Gremium: Rat der Stadt Siegburg
Sitzung am: 14.06.2022

Vorhabenbezogener Bebauungsplan Nr. 8/5
Plangebiet: Bereich zwischen der Straße Deichhaus und der Wahnbachtalstraße, westlich der vorhandenen Tankstelle im Stadtteil Deichhaus • Behandlung der eingegangenen Stellungnahmen
• Satzungsbeschluss

Eingegangene Stellungnahmen und Abwägungsvorschlag der Stadtverwaltung mit Beschlussvorschlag

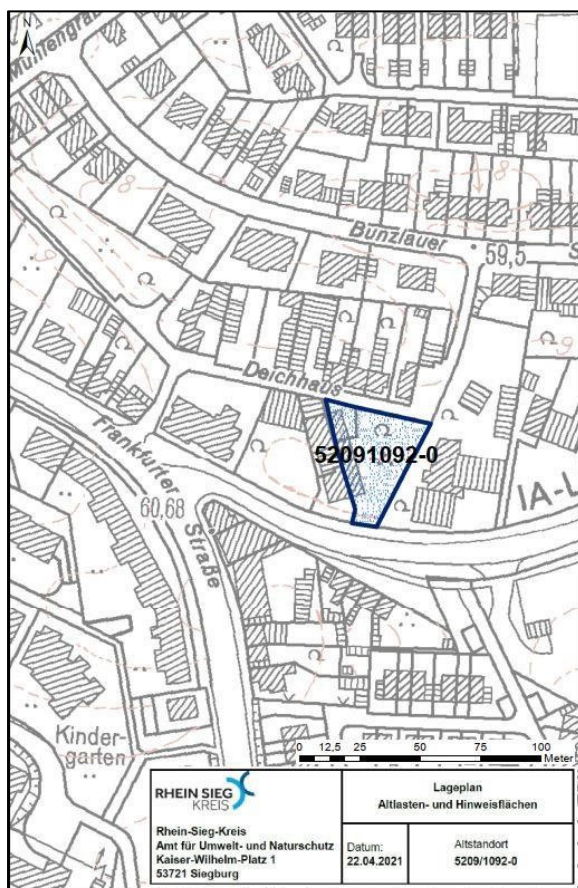
Altlasten

Im Rahmen einer systematischen Erhebung zur Identifizierung von Altstandorten und altlastverdächtigen Flächen für das Stadtgebiet Siegburg, wurde anhand der Recherchen festgestellt, dass dort eine Firma ansässig war, die in der Vergangenheit Rollläden hergestellt hat. Außerdem sollen hier auch lufttechnische Anlagen produziert worden sein. Nähere Informationen zum Umgang mit umweltgefährdenden Stoffen bzw. konkrete Verdachtsmomente auf Vorliegen von Bodenbelastungen liegen dem Rhein-Sieg-Kreis nicht vor. Das ehemalige Betriebsgelände wurde daher nachrichtlich als Altstandort mit der Nr. 5209/1092-0 registriert (siehe Lageplan).

In Zusammenhang mit der geplanten sensibleren Folgenutzung (Wohnbebauung) und dem damit verbundenen Abwägungsprozess für gesunde Wohn- u. Arbeitsverhältnisse wird empfohlen, im ersten Schritt die Aufarbeitung einer Nutzungshistorie um kontaminationsrelevante Betriebsflächen zu ermitteln (z. B. Maschinenstandorte, Tanks u. ä.).

Sollte sich aus den Ergebnissen ein Bodenbelastungsverdacht ableiten lassen, wird angeregt, zur weiteren Erkundung eine orientierende Untersuchung in Anlehnung an § 3, Abs. 3 Bundes-Bodenschutz- u. Altlastenverordnung (BBodSchV) - in enger Abstimmung mit dem Amt für Umwelt- und Naturschutz des Rhein-Sieg-Kreises - fachgutachterlich durchführen zu lassen.

Altlasten

Durch die Vorhabenträger wurde die Firma Geo Consult beratende Ingenieure und Geologen mit einer orientierenden umwelttechnischen Untersuchung auf dem Grundstück Wahnbachtalstraße 4 / Deichhaus 31 in Siegburg Altlastenverdachtsfläche 52091092-0 mit einer Gefährdungsabschätzung beauftragt. Insgesamt wurden dabei 11 Sondierungen bis max. 6 m Tiefe unter Geländeoberkante niedergebracht. In allen Bohrungen wurden teilweise asche-, schlacke- und bauschutthaltige Auffüllungen bis maximal 4,40 m unter Geländeoberkante aufgeschlossen. Es handelt sich gemäß Geo Consult um typische Kriegsschuttablagerungen. Diese wurden in der Nachkriegszeit vermutlich zur Nivellierung des Grundstückes eingebracht. Im Liegenden der Auffüllungen wurden bis zur jeweils erreichten Endteufe Hochflutsand und sandig kiesige Talablagerungen erbohrt. Im natürlich anstehenden Boden in der obersten Bodenschicht wurden Mischproben gemäß LAGA TR Boden untersucht. Geringfügige Veränderungen in der obersten Bodenschicht wurden ebenfalls konstatiert, sodass seitens des Baugrundgutachters empfohlen wird, im Zuge der Bauarbeiten auch den belasteten Oberboden zu beseitigen, da partiell höhere Schadstoffgehalte nicht ausgeschlossen werden können. Hinweise auf die vermeintlich ansässige Firma zur Herstellung von Rollladenkästen wurden nicht vorgefunden. Geo Consult kommt zu dem Ergebnis, dass keine Bedenken gegen eine wohnbauliche Nutzung des Grundstücks bestehen, solange die Auffüllung nicht dauerhaft freigelegt wird. Der größte Teil der Auffüllung wird im Zuge der Baumaßnahme ausgetauscht bzw. überbaut. In den von der Bebauung ausgenommenen Bereichen sind je nach Nutzung jeweils weitere Maßnahmen (oberflächlicher Bodenaustausch, Grabsperre) erforderlich. Wichtig ist, die Unterbrechung des Wirkungsgrades Boden-Mensch im Bereich der Freiflächen. Ein vollständiger Bodenaustausch ist nach gutachterlicher Auffassung nicht angezeigt. Eingriffe in den Untergrund im Zuge der Baumaßnahmen sollten unter fachgutachterlicher Begleitung

vorgenommen werden. Die Vorhabenträger werden dies im Zuge der Bauausführung berücksichtigen und umsetzen. Die Entwurfsunterlagen wurden um diese Erkenntnisse ergänzt.

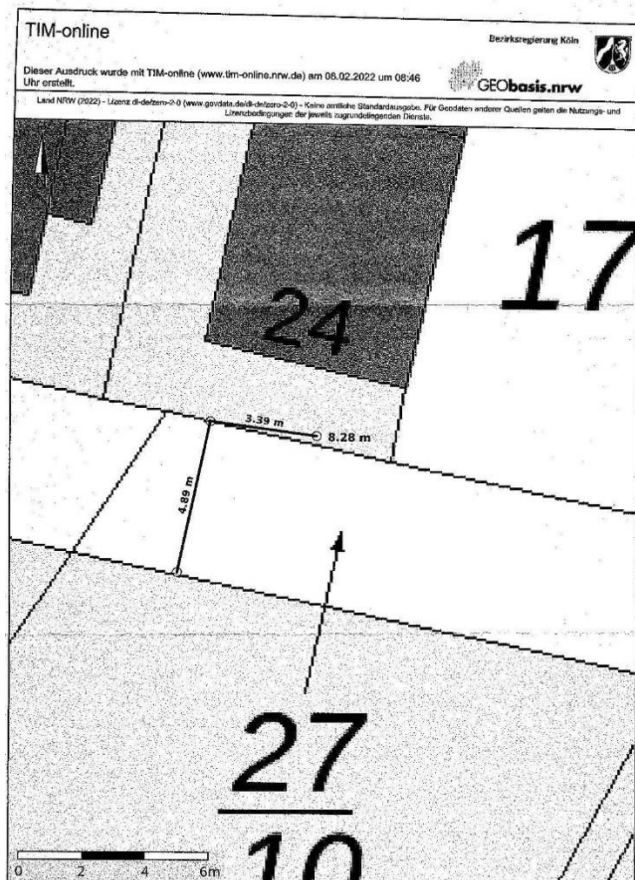
Zu dem Punkt des Ausbauzustand des jetzigen Straßenzuges teilen wir nach wie vor nicht die Stellungnahme der Stadtverwaltung.

Mit dieser Eingabe möchten wir darauf hinweisen das der Straßenzug u. E. nicht die erforderliche 5,00 m Breite vorweist !

(siehe als Anlage Ausdruck aus TIM online digital). Dies könnte unserer Meinung nach an an mehreren Stellen der Fall sein.

Darum halten wir die unsere Bedenken, wie bereits mit unserer Eingabe vom 05.05.2021 geschildert, nach wie vor Aufrecht.

Wir Bitten Sie dieses nochmnals zu prüfen und die Ergebnisse mit in Ihre Bewertung einfließen zu lassen.

Das Plangebiet umfasst den Bereich der Straße Deichhaus nicht. Die Anbindung der Wohnanlage ist jedoch über den Straßenzug Deichhaus vorgesehen. Die katastermäßige Breite des Straßenzuges liegt bei 5,0 m an der schmalsten Stelle bei 4,80 m. Die Straße ist als Sackgasse nur für Anlieger und mit beidseitigem Parkverbot ausgeschildert. Sie weist mit den besagten Breiten, gemäß RAST 06 (Richtlinie für die Anlage von Stadtstraßen 2006) ausreichende Dimensionen auf. Der Begegnungsverkehr PKW/PKW ist gut möglich, der Begegnungsverkehr LKW /PKW, der in diesem Bereich von Deichhaus die Ausnahme darstellt, ist bei langsamer Fahrt möglich.

Die Anregungen des Einwenders wurden hinsichtlich der verkehrsplanerischen Aspekte und ergänzend durch die Abfallwirtschaftsbetriebe überprüft. Die Prüfung hat ergeben, dass eine Änderung der aktuellen Situation nicht erforderlich ist, da der neu hinzukommende Verkehr durch die Wohnanlage der Deichhaus GbR zu keiner erheblichen Belastung der Straße führen würde und der parkraumsuchende Verkehr in der Tiefgarage der Anlage untergebracht wird.

Die Anregungen werden nicht berücksichtigt.
